2 Watertoets

Watertoets Waterschap

Nadere verkenning ‘Waterkwantiteit’

Nadere verkenning 'Waterkwantiteit'

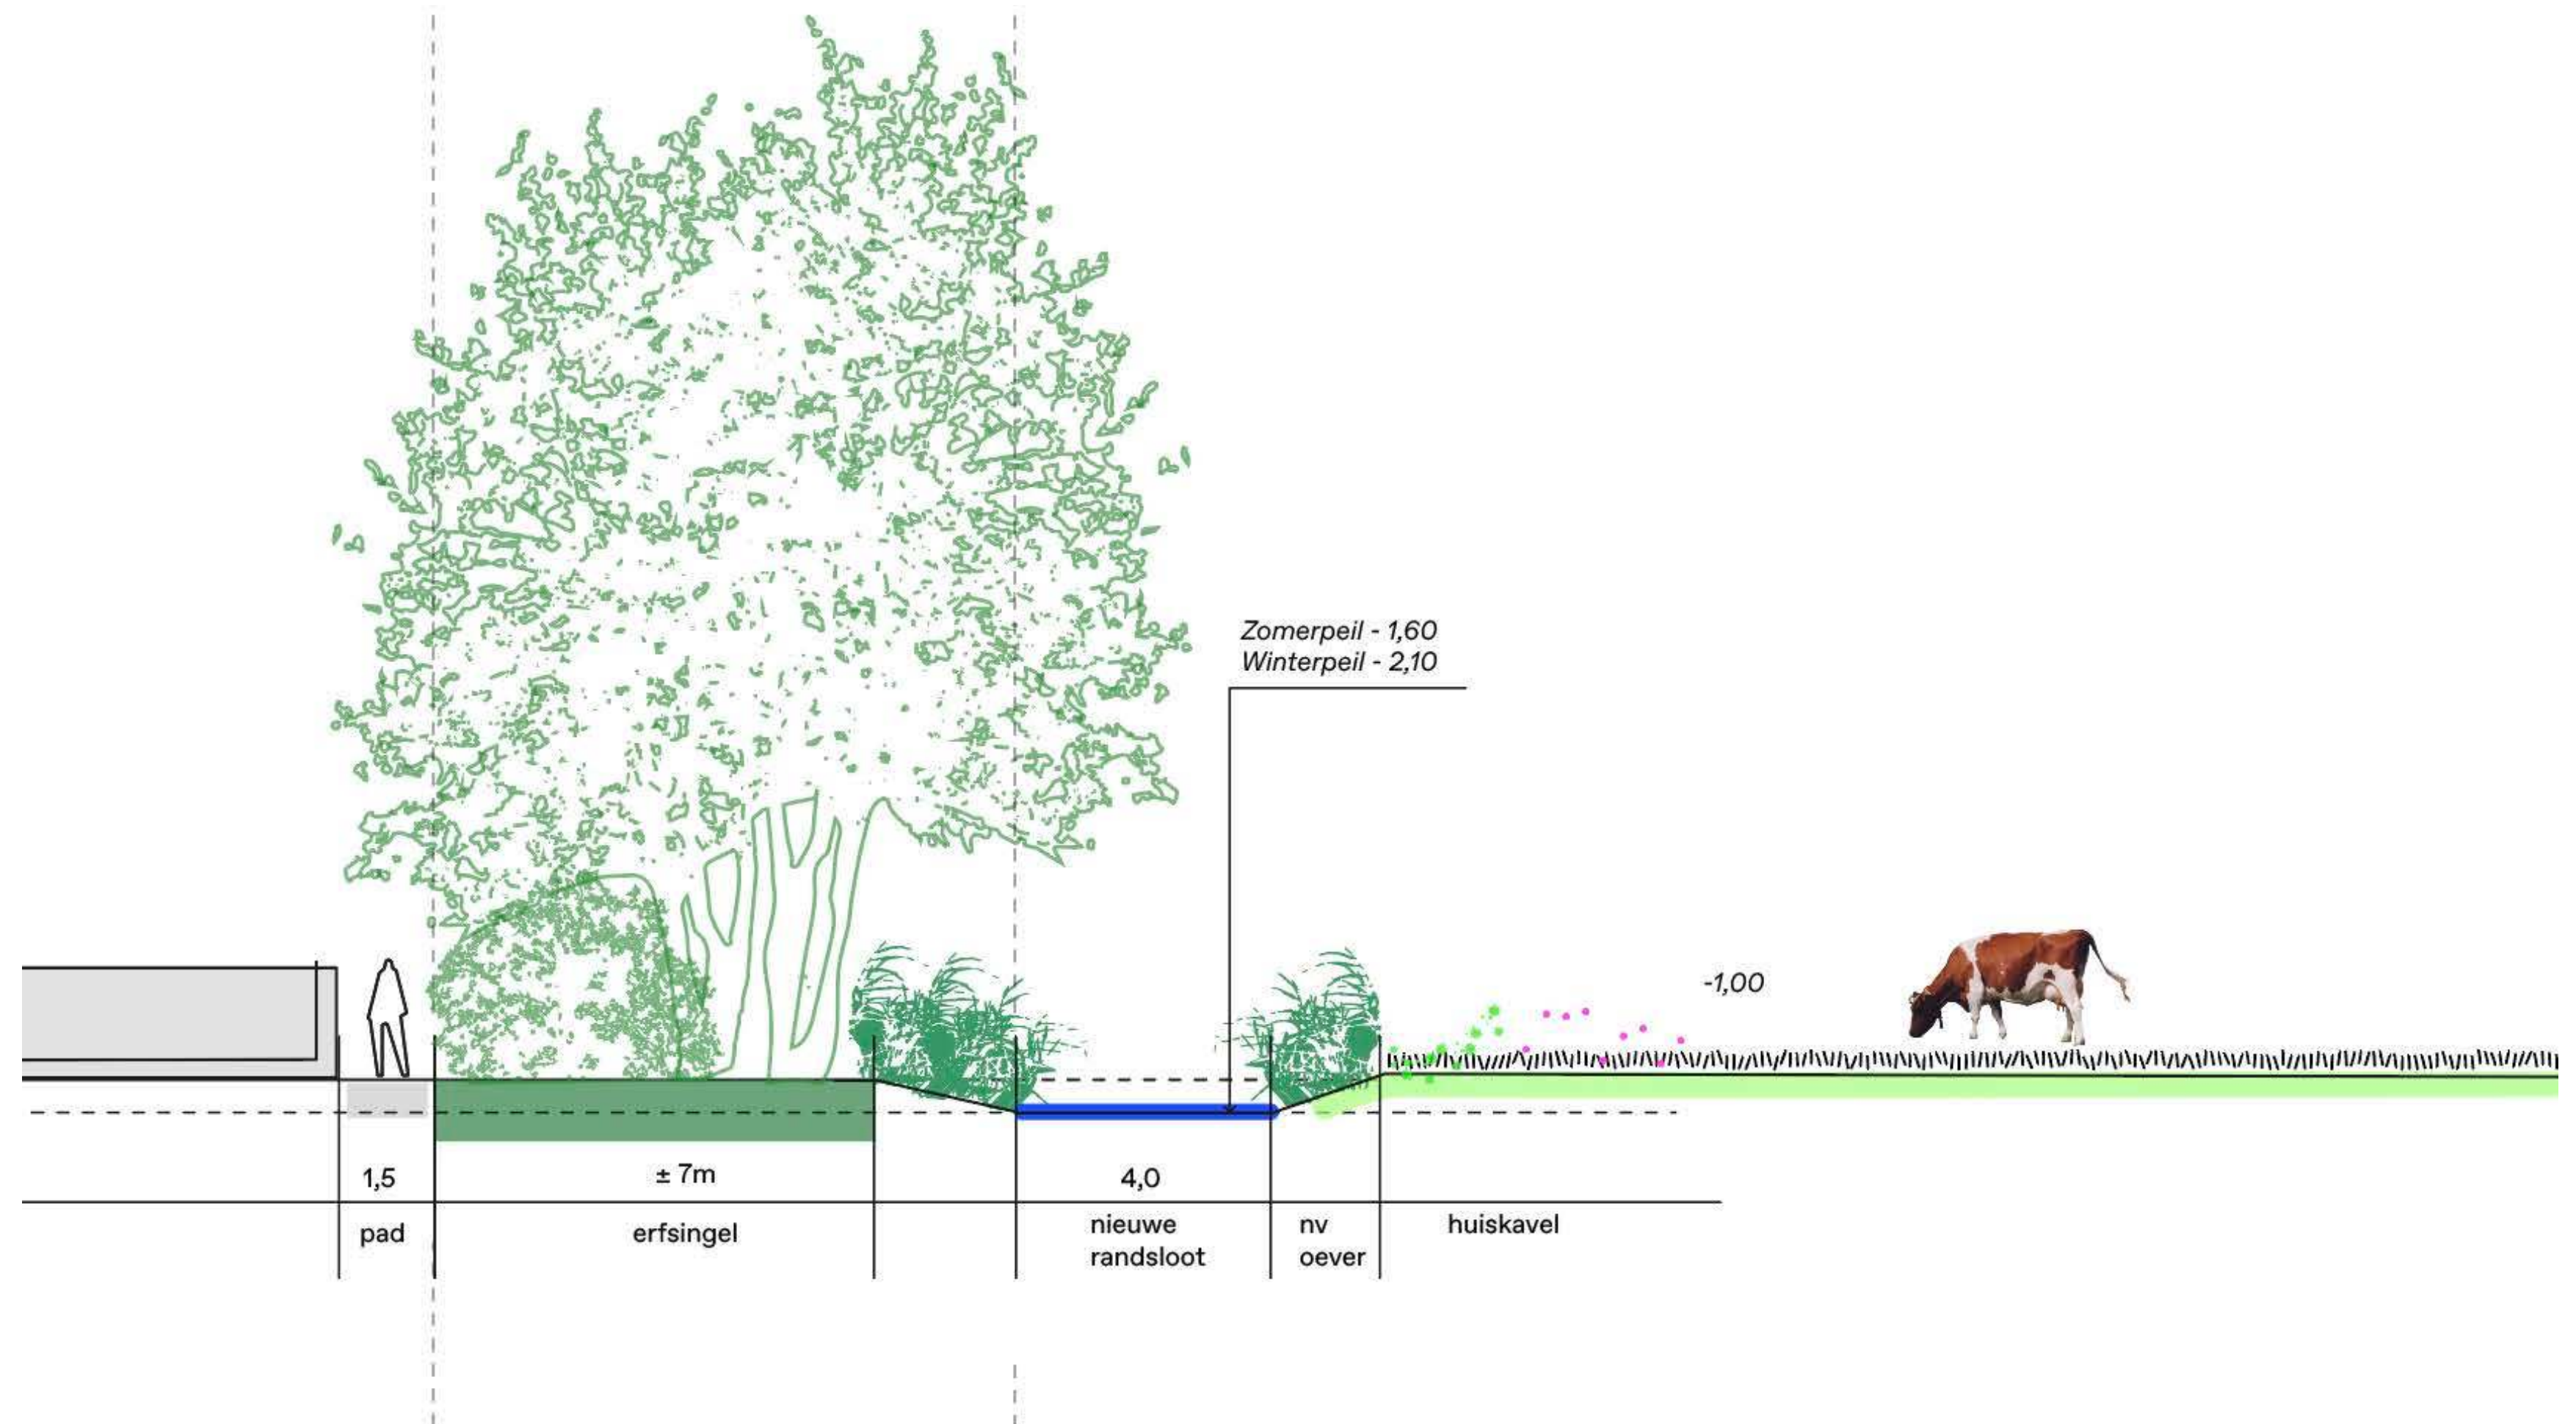
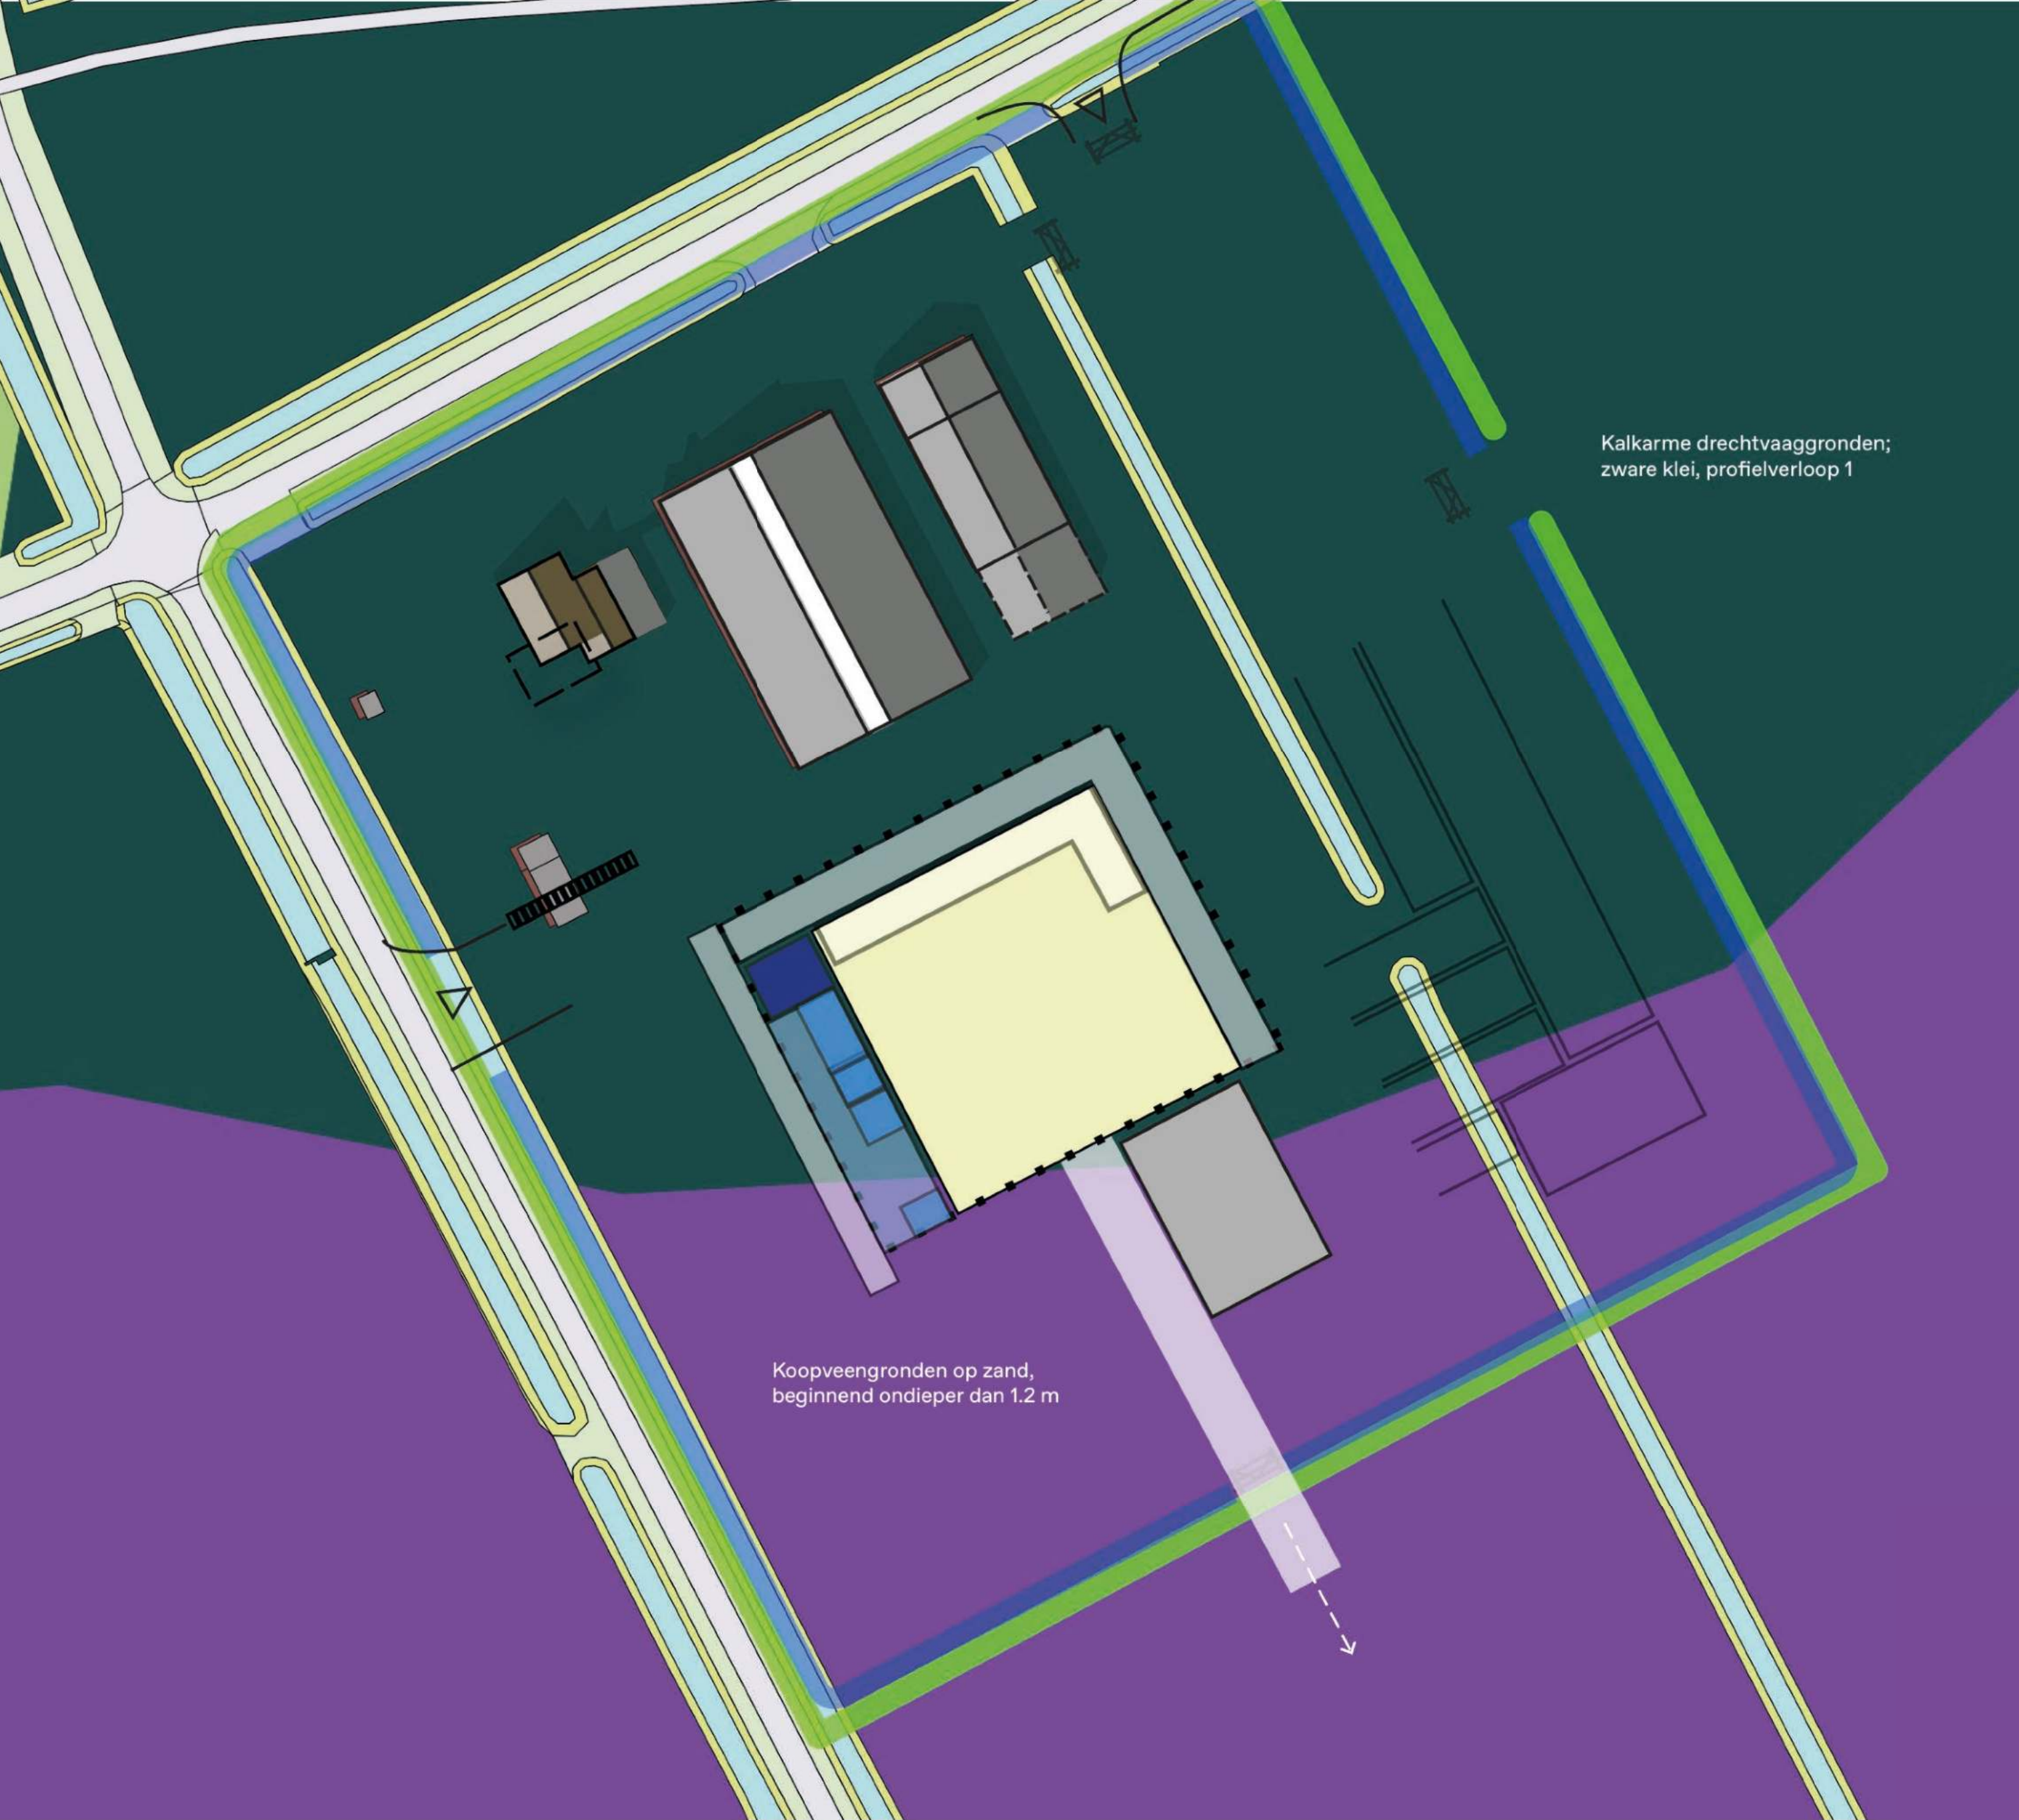
Potentie randsloot voor wateropgave

876 m² opgave / 280 m¹ randsloot

-> sloot van 3,15 m breed

- Iets bredere sloten maken
- Meer zichtbaar water
- Overgang naar natte koog markeren
- Ruimte voor natuurvriendelijke oevers

> ca 4 meter brede randsloot om het nieuwe deel > 1.200 m² extra water

Minimaal 4,00 m voor zichtbaar water (onderhoudspaden?)

In de randsloot kan de wateropgave goed meegenomen worden.

Nadere verkenning ‘Waterkwantiteit’

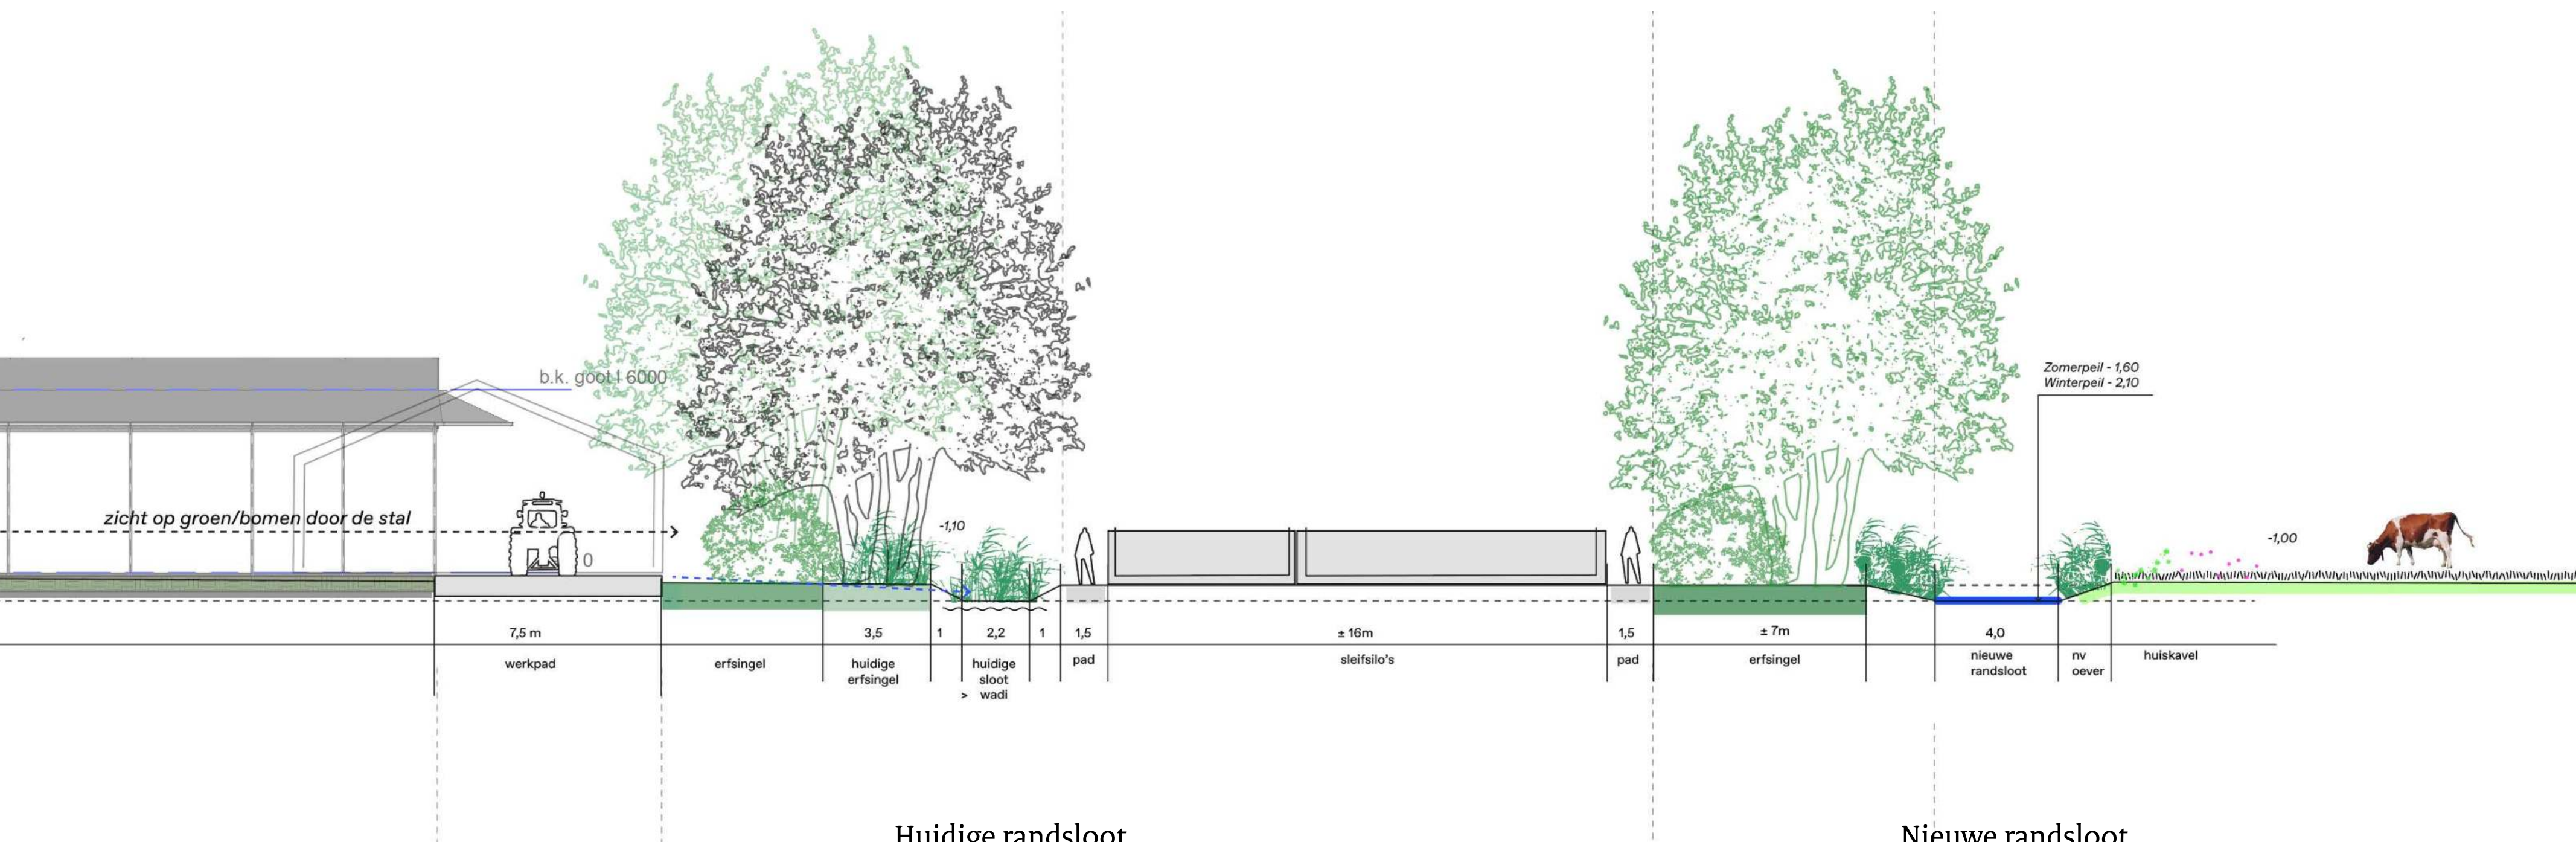
Extra optie voor waterberging en waterkwaliteit:

Benutten van de voormalige randsloot en laagtes in terrein voor opvang/buffering water (als wadi’s)
